**Referència:** 1997

**Denominació:** Tapa 7 ml recte

**Motiu informe:** 8è informe de la prova de motlle nou de la tapa 7 ml RECTE – 6 figures –

**1- ASPECTE:  
ROSQUES VERGES TAPES PP:**

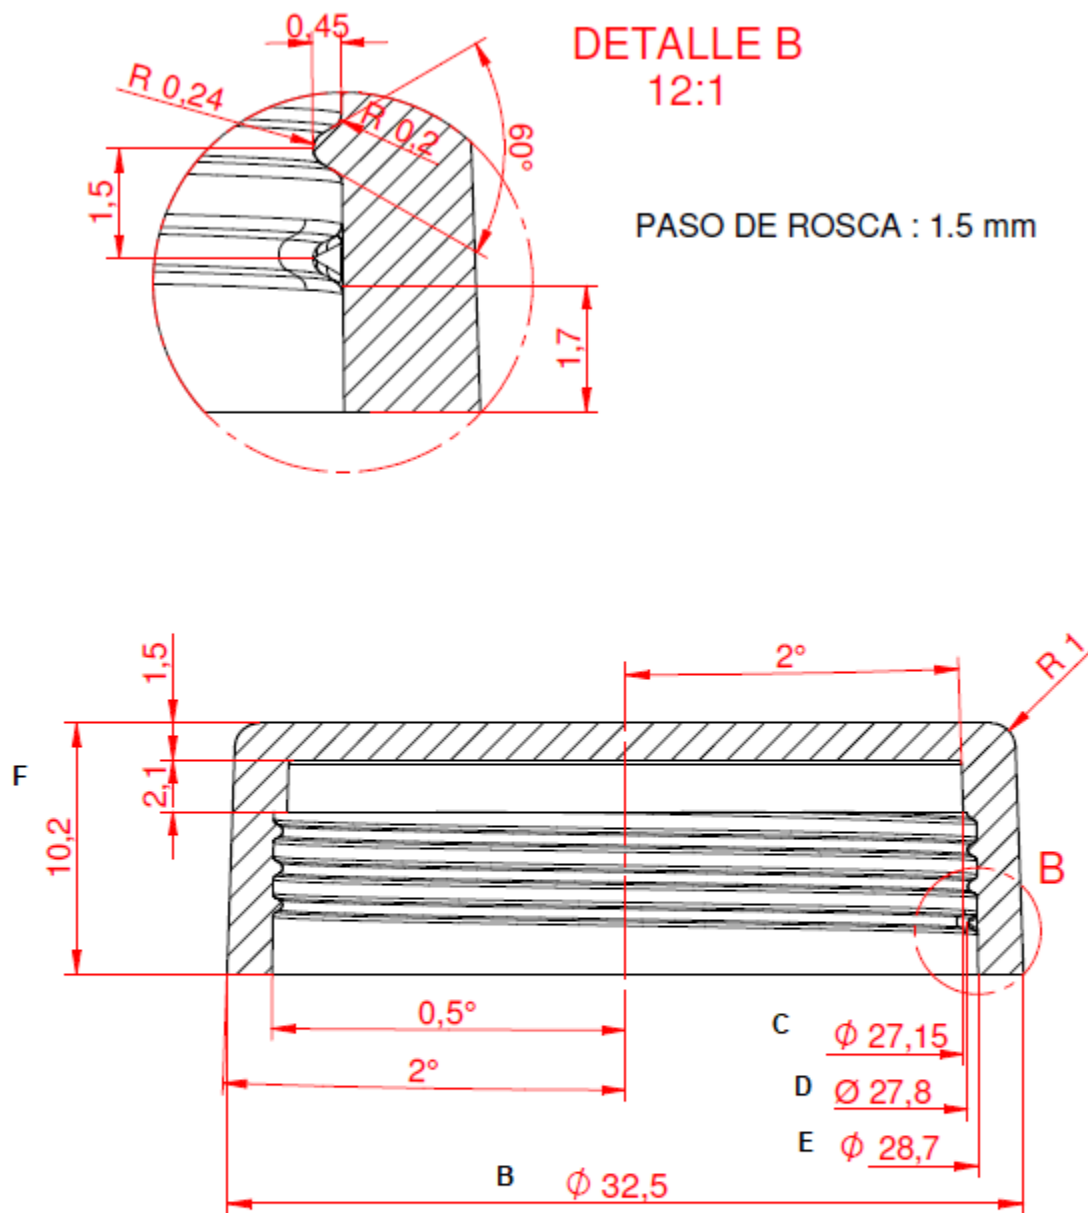
28/04/2021		<p><b>Manuel Serrano 28/04/2021</b></p> <p>Despues de la ultima prueba y al analizar las piezas observamos tanto en Cornella como el Dpto.Calidad que aun persisten restos de plastico que pensamos provienen del sistema de nervios antiguo. Repasamos con ceramica todas las aristas cortantes de cada uno de los nervios (Pequeñas rebabas). Rectificamos bloque hacien sobresalir nucleo hasta conseguir que quede enrasado con el fondo de los antiguos y evite la friccion lateral que pensamos pueda provocar este problema. Pulimos de forma "superficial" 0.02mm la zona roscada de las figuras numero 1 y 6 a fin de evitar que se pase en el tarro numero 5.</p> <p>Nota:</p> <p>En Of.Tecnica hemos hecho varias pruebas de roscado con tapas 1 y 6 en 5 tarros Nº5 y en el dia de hoy no se ha pasado en ninguno aun ejerciendo presion con la tapa a tope forzado, posiblemente es prematuro retocar diametros antes de pasadas 48/72 h, probaremos el util con el proposito de verificar que quede exenta de residuos y si procede rebajaremos mas las roscas una vez solucionado el problema de los residuos.</p>

S'han fet peces amb PP. Després de la nova modificació. Paràmetres iguals que la prova anterior. Mostres sala B.

A falta de fer la contracció, les proves. Faig informe visual de la injecció de les tapes. Amb aquesta modificació/ prova han millorat, es veu que s'ha polit millor totes les figures, però encara hi ha tapes que surten amb marques d'injecció (1,4,5) o alguna es veu una mica de desgast a la rosca (3,6). El tema filets i broces, també ha millorat, però encara hi ha alguna dent dels anti-giros que arrastra una mica, la figura 2 i a la 6 també es veu una mica al aro.
